VYSVĚTLENÍ ZADÁVACÍ DOKUMENTACE Č. XV

Název veřejné zakázky:	Udržitelná revitalizace a resocializace lokality Medard – stavba
Evidenční číslo ve VVZ:	Z2025-029735
Druh veřejné zakázky:	Stavební práce
Režim veřejné zakázky:	Nadlimitní režim
Druh zadávacího řízení:	Otevřené řízení
Název zadavatele:	Sokolovská uhelná, právní nástupce, a.s.
Sídlo zadavatele:	Staré náměstí 69, 356 01 Sokolov
IČO zadavatele:	26348349
Právní forma zadavatele:	121 - akciová společnost
Zastoupení zadavatele:	Ing. Martin Čermák Ph.D., předseda představenstva Ing. Rudolf Borýsek, místopředseda představenstva
Adresa profilu zadavatele:	https://ezak.olivius.cz/profile_display_1258.html
Název projektu:	Udržitelná revitalizace a resocializace lokality Medard
Registrační číslo projektu:	CZ.10.01.01/00/22_001/0000144

Vysvětlení, změna nebo doplnění č. 1:

DSP_D_SO13_P2 HIG posudek -vsak srážek Medard SO01

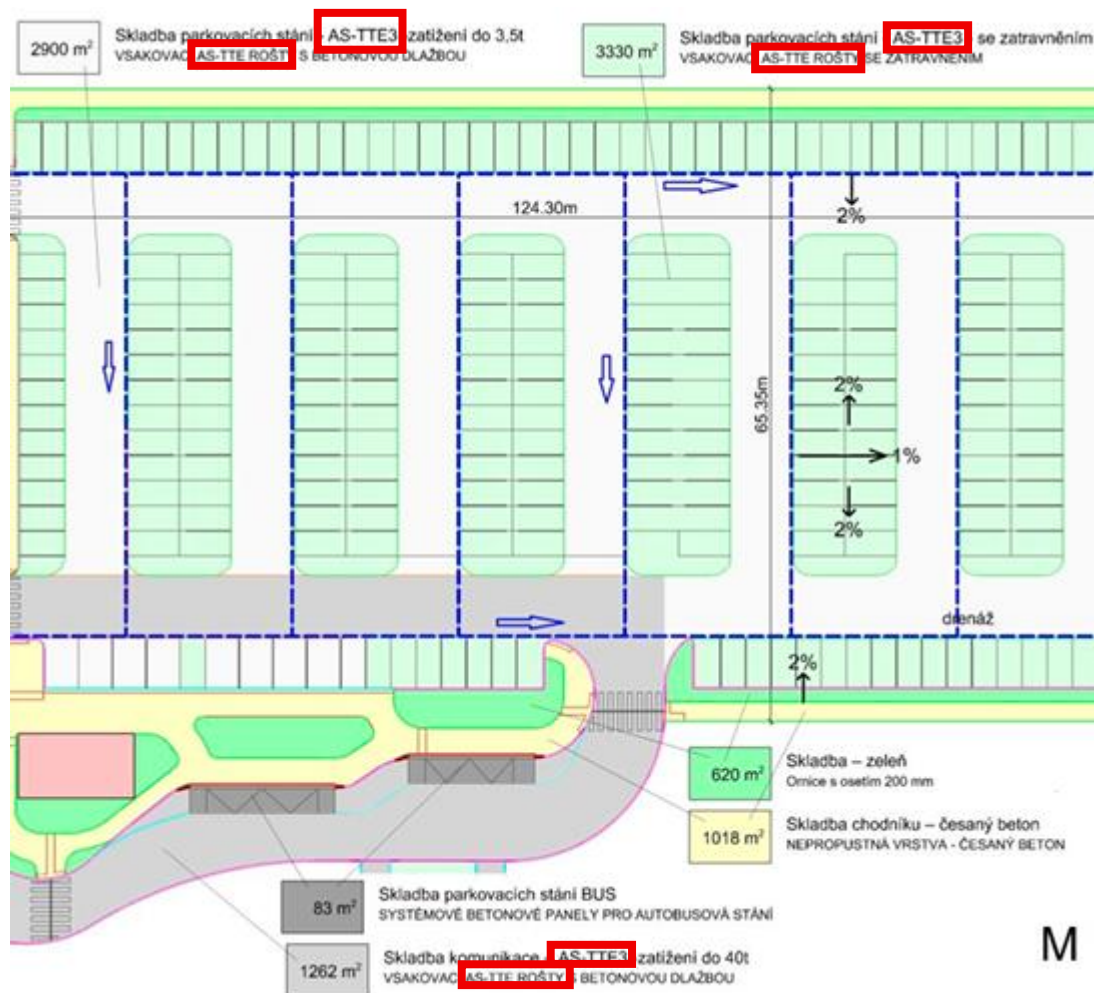
- Str. 4, odkaz na konkrétní produkt

- Za text „AS-TTE“, „AS-TTE3“ a „AS_TTE ROŠTY“ se vždy doplňuje text „(zadavatel umožňuje nabídnout rovnocenné řešení)“

DSP_D_SO04-D112-3 Habartov-VZOROVÝ PŘÍČNÝ ŘEZ_R1

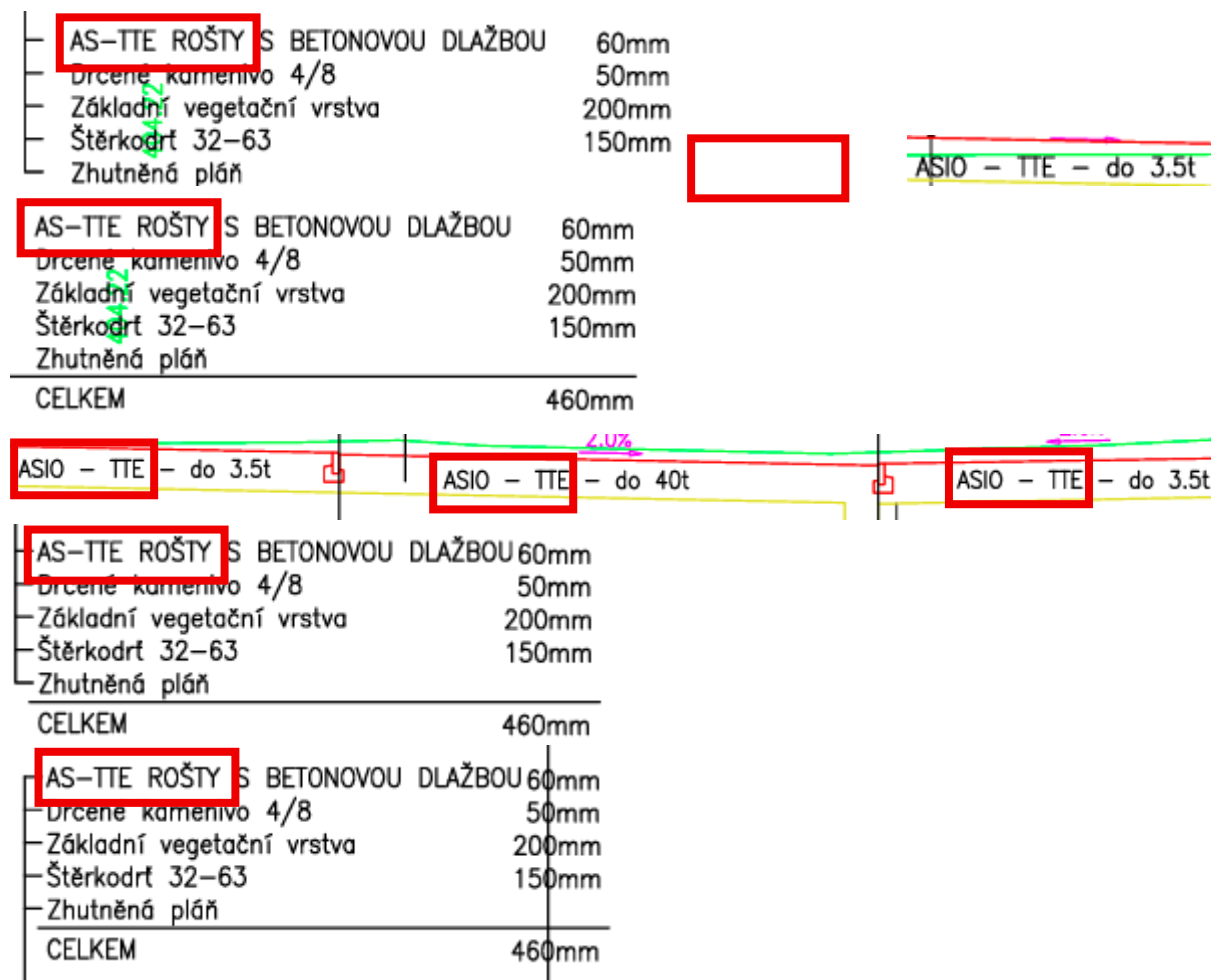
- Odkaz na konkrétní produkt

- Za text „ASIO - TTE“ a „AS-TTE ROŠTY“ se vždy doplňuje text „(zadavatel umožňuje nabídnout rovnocenné řešení)“
